RELATÓRIO DE ANÁLISE TÉCNICA

SISTEMA DE AR CONDICIONADO EXISTENTE

OBRA: Centro de Pesquisa - Campus do Cérebro

LOCAL: Macaíba / RN

Figura 09 – Purgador de Ar totalmente oxidado

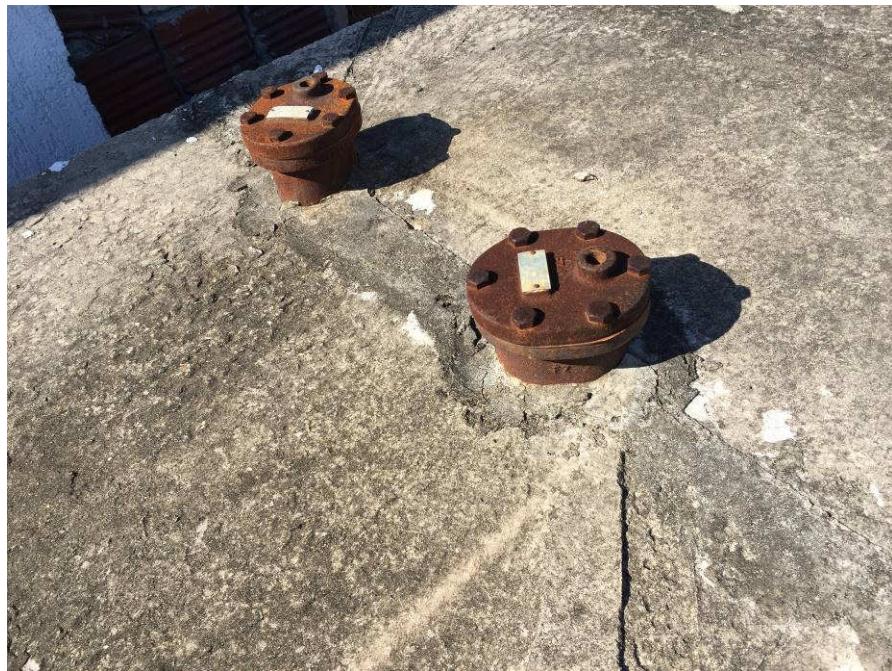
De modo geral toda rede hidráulica apresenta isolamento térmico danifica, suportação mal executada e diversos pontos sem correta suportação principalmente dentro das casas de máquinas dos Fancoils, válvulas instaladas ao tempo com haste corroídas.

- Revisar todo isolamento térmico da rede hidráulica;
- Instalar proteção mecânica do isolamento térmica da rede hidráulica com alumínio corrugado em toda central de distribuição e toda rede hidráulica no subsolo até a entrada nos shafts;
- Rever toda suportação hidráulica executando conforme normas e manuais, prevendo ainda tratamento contra corrosão;
- Executar teste hidrostático em toda rede hidráulica executada fornecendo todos os relatórios cabíveis.
- Executar teste, ajustes e balanceamento em toda rede hidráulica executada fornecendo todos os relatórios cabíveis.

Figura 18 – Quadros elétrico e alimentação elétrica dos Chillers totalmente improvisados e fora de norma

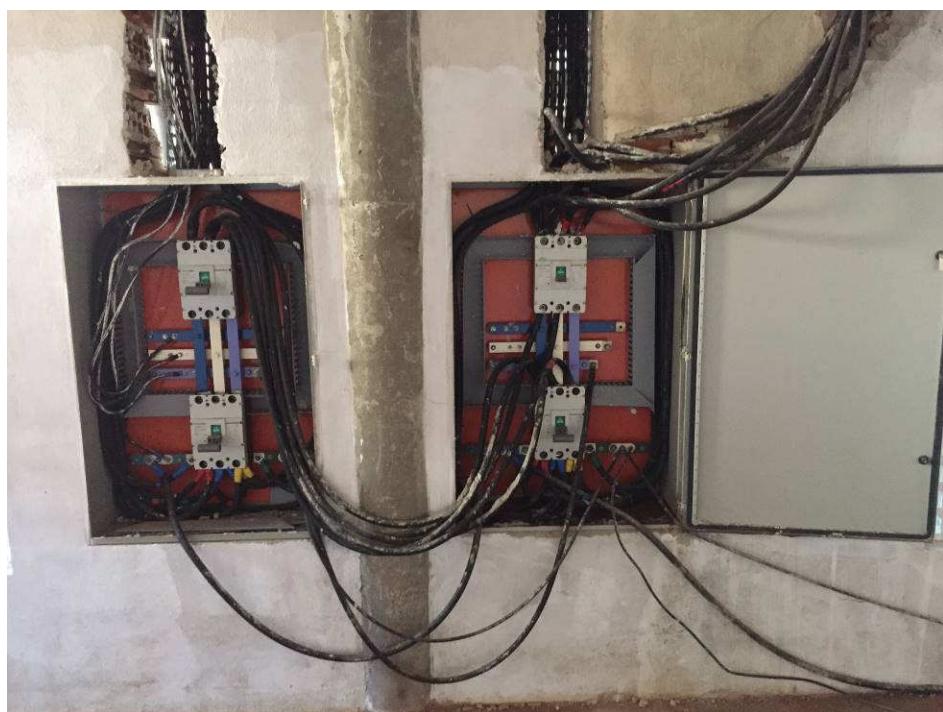
Os quadros elétricos responsáveis pela proteção e alimentação elétrica dos Chillers estão cheios de água e oxidando, fabricado e instado sem nenhuma referência normativa.

A alimentação elétrica dos equipamentos da central de água gelada está totalmente improvisada, não obedecendo nenhuma resolução normativa ou qualquer padronização de instalação. Todo cabeamento está solto no piso ou preso ao teto sem nenhuma proteção.

- Instalar novo painel elétrico para força e comando das bombas centrífugas (verificar especificação novo projeto e memorial);
- Instalar novo painel elétrico para proteção das unidades resfriadoras de líquido (verificar especificação novo projeto e memorial);

- Refazer toda alimentação elétricas dos motores das bombas centrífugas e Chillers conforme padrões normativos;
- Instalar quadros elétricos de força e comando dentro das casas de máquinas dos condicionadores de ar, os quais não foram instalados;

Figura 20 – Quadros elétrico das bombas centrifugas também sem execução de comando, fora de especificações e padrões de fabricação normativo

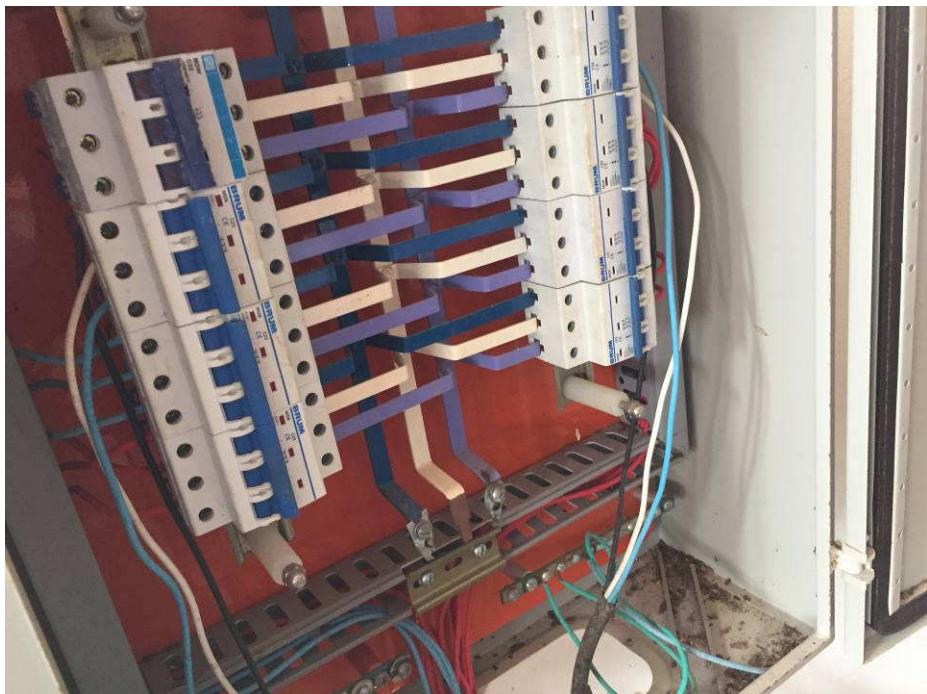
Os quadros elétricos para força e comando das bombas centrífugas estão totalmente incorretos, apenas com disjuntores de proteção com partida direta dos motores, ou seja, não foi executado nenhum tipo de comando para que ocorra correta partida e operação do sistema de circulação de água primário constante e secundário varável.

Figura 25 – Distribuição de ar executada parcialmente

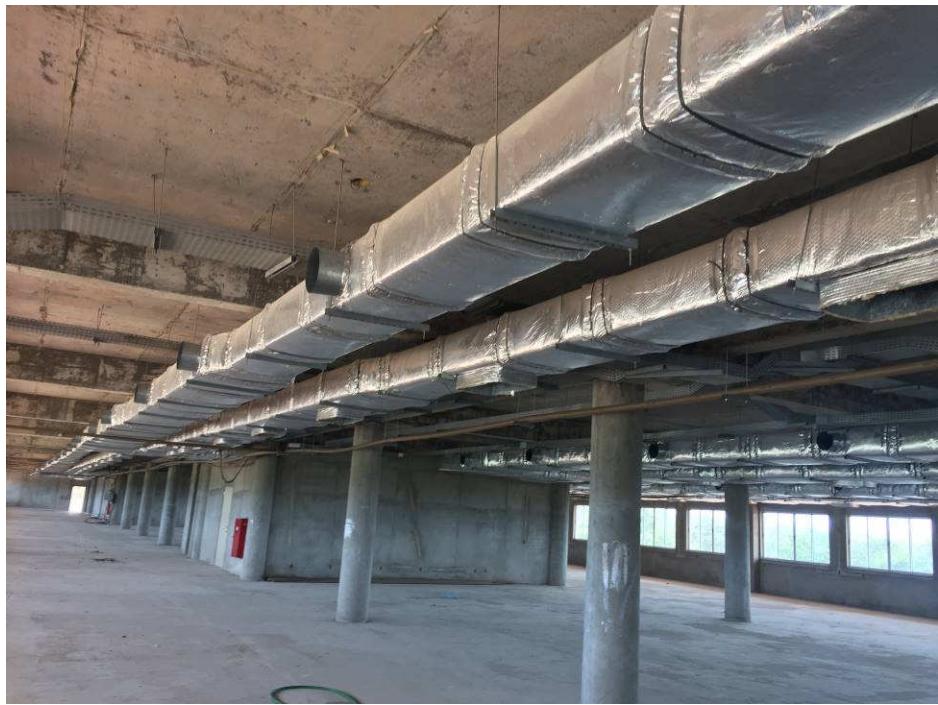
No pavimento térreo e 1º pavimento foram executadas toda rede de dutos rígida isolada faltando apenas dutos flexíveis e acessórios de difusão de ar (difusores, grelhas, registro, filtros). Já o 2º pavimento está praticamente com todo sistema de distribuição de ar executado por completo (rede de duto e acessórios de difusão de ar), faltando apenas alguns registros de ar e filtros de ar externo. A exceção no 2º pavimento é a sala laboratórios centrais que está sem a rede de dutos de retorno de ar instalada, porém no projeto também não há indicação deste.

- Executar limpeza em 100% da rede de dutos já instalada;
- Corrigir e finalizar acabamento do isolamento térmico de toda rede de dutos já instalada;
- Fornecimento e instalação de toda rede de duto flexível isolada no tamanho conforme especificado em projeto;
- Fornecimento e instalação de todos os acessórios de difusão de ar conforme especificado em projeto (difusores, grelhas, registros e filtros laváveis de tomada de ar externo);
- Executar teste, ajustes e balanceamento de todo sistema de distribuição de ar fornecendo todos os relatórios cabíveis.
